Traitement des remarques de la Commission d'aménagement (CA) sur le projet de la refonte du PAG de la Commune de StrassenRemarques:

- *Seules les remarques de la CA nécessitant une modification du projet PAG sont commentées.*
- *Le présent texte est une traduction du document original rédigé en allemand.*

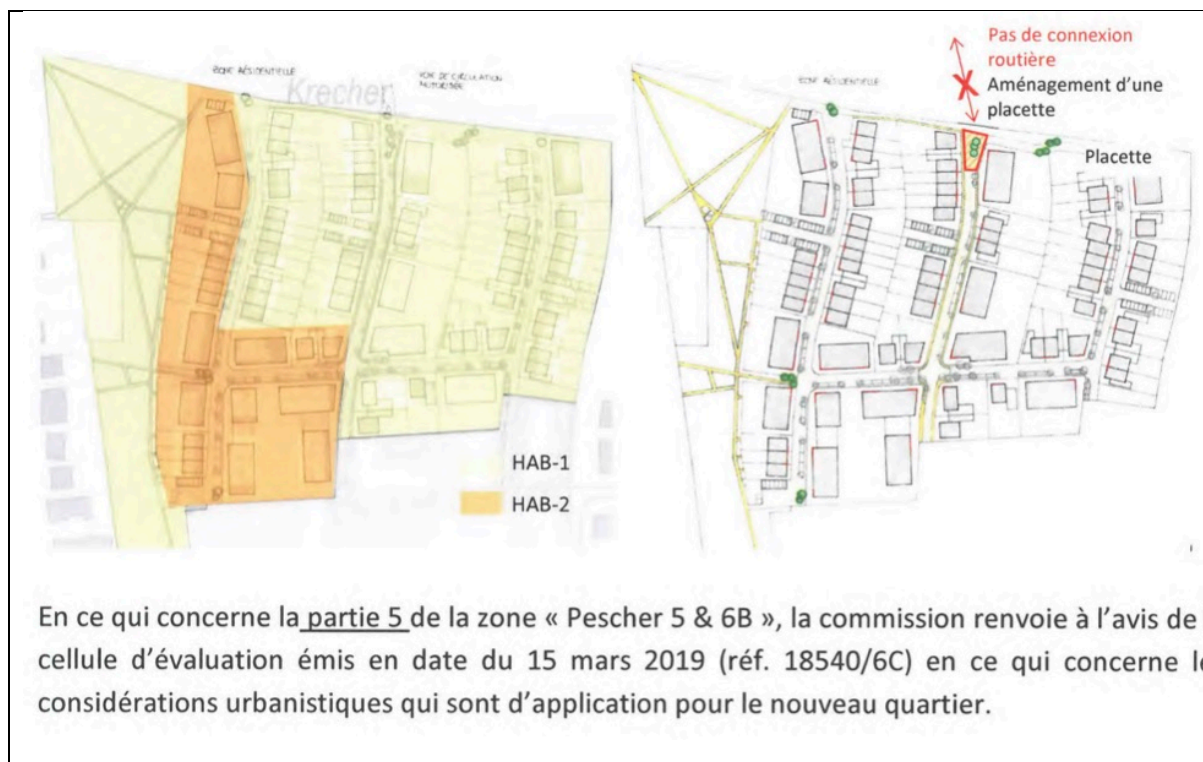
Qui plus est, le projet de PAG prévoit un couloir pour projets routiers dans la zone de verdure [VERD] au nord desdites zones. Or cette nouvelle voie de circulation n'est pas compatible avec le projet de remise en culture de l'ancienne décharge existante. Par conséquent, ce couloir pour projet routier est également à supprimer au niveau du PAG.

Le plan directeur ainsi que le SD seraient à adapter en fonction des considérations émises dans le cadre de l'avis précité, tout en supprimant la connexion routière envisagée au niveau du « couloir pour projet routier » dès lors que celle-ci ne sera pas réalisée. (Cf esquisse)

Afin de respecter la limite pour la consommation du sol conformément au plan national de développement durable, la Commune a couvert cette partie du terrain avec une « zone d'aménagement différé » dans le projet PAG.

La sortie nord a été demandée dans le cadre de la participation du public à la procédure d'approbation du PD / PAP "Pescher 4-6" et constitue une condition essentielle pour l'acceptation de l'extension de la partie nord du plan directeur.

Il est proposé de discuter de cette question directement avec le ministère de l'Environnement, car le plan final du réaménagement de la décharge devrait être modifié pour la réalisation de la route.

Illustration reprenant les délimitations des zones soumises à PAP - Pottemt Bolleschmuer / Pull / rue des Carrières et Schleidberg

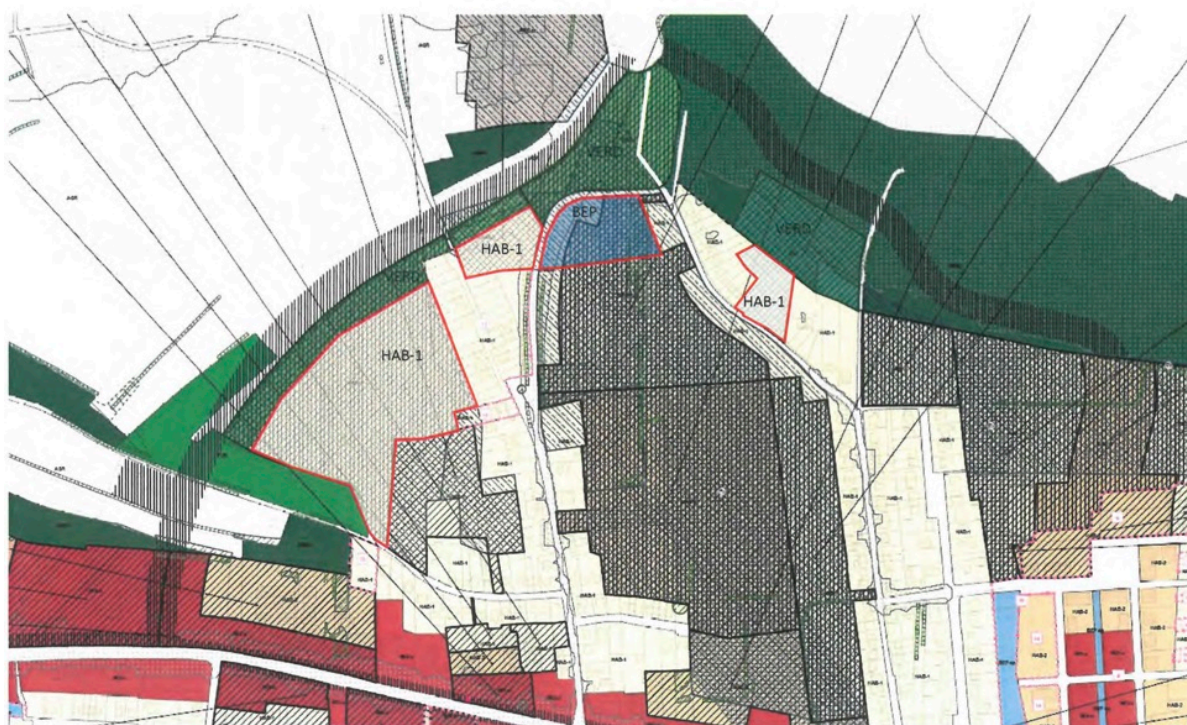
Aux fins de maintenir une zone de transition cohérente vers le paysage ouvert et d'éviter un excroissance importante par rapport à une limite cohérente des zones destinées à être urbanisées, la commission se prononce actuellement pour un maintien de la délimitation d périmètre d'agglomération actuel. (Cf. illustration ci-dessous)

Par ailleurs, la commission propose de déplacer à terme la zone de bâtiments et d'équipement publics [BEP] au nord de la partie 3 de la zone « Pottemt Bolleschmuer » afin de créer un transition cohérente entre les axes routiers, la zone de verdure illustrée et les nouveaux quartier d'habitation.

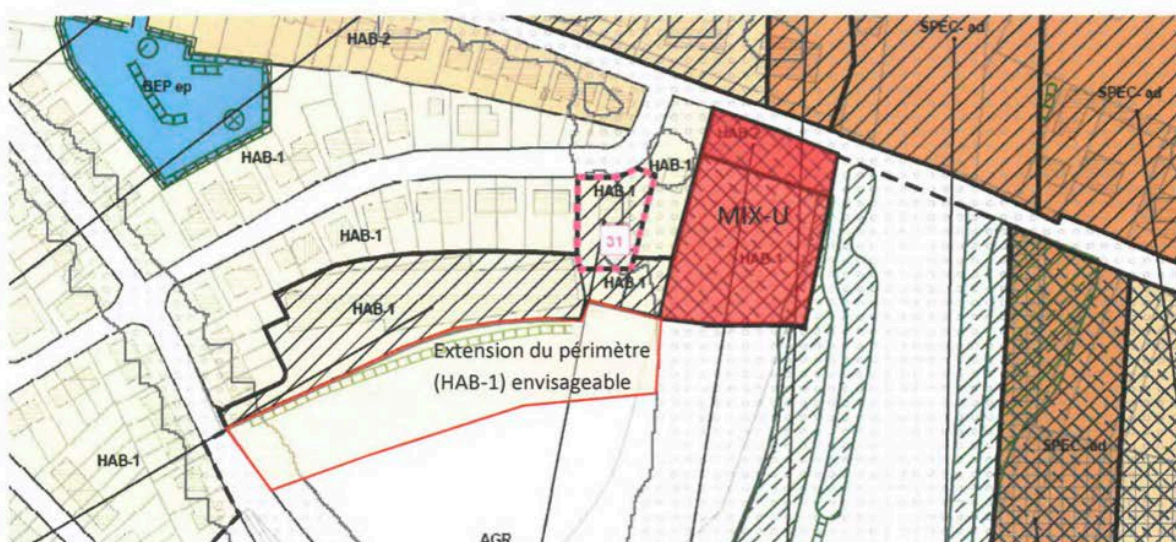
- La viabilisation de la zone HAB-1 depuis la rue Schafsstrachen a été discutée lors de l'élaboration du projet PAG. Cependant, cette solution a été rejetée par la Commune.
- Le concept de mobilité comprend des impasses qui restent accessibles aux quartiers voisins par des chemins piétons. Le concept de mobilité empêche de trop nombreux accès à la route d'Arlon. Dans le cas d'une impasse, il est proposé de ne pas indiquer dans le plan un élément ayant l'apparence d'une aire de rebroussement afin d'éviter tout malentendu quant à la qualité souhaitée de l'espace public.
- De plus, il semble judicieux d'intégrer un plan illustrant la structure urbaine projetée du quartier dans la partie écrite du schéma directeur.

- La présentation des impasses projetées est à modifier.
- Une connexion routière entre la route d'Arlon et la rue Schafsstrachen est à éviter.
